정기(기동점검) 점검 결과보고

[남부순환로(개봉1동사거리주변)평탄화공사]

- 점검일시 : 2018.10.16 (화)
- 점검결과
- ◆ 점검자 : 홍민철

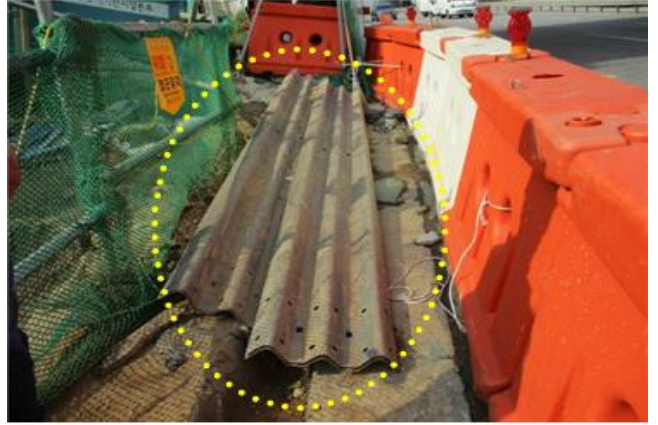
○ 낙하·비래 재해 예방(토목부)

- A1 교대에 보결이가 손상된 곳이 있어 향후 철거시 띠장의 낙하 위험이 있으니 보완 조치 요망
※ 건설안전 기본지침 II.낙하 재해예방 안전시설 및 작업기준

○ 가설통로 안전(토목부)

- A2 교대 터파기 구간의 통로상에 충분대 철거 자재가 적치되어 있어 근로자 통행시 전도 위험이 있으니 조치하기 바람
- ※ 산업안전보건기준에 관한 규칙 제22조(통로의 설치)

○ 흙막이가시설 안전(토목부)

- A2 예각부 strain gauge 계측값의 변화를 철저히 주시하고 조속히 기초판 콘크리트를 타설하기 바람

○ 사면 안전(토목부)

- A1 교대기초 터파기 경사면은 청탐지로 보호 조치하기 바람
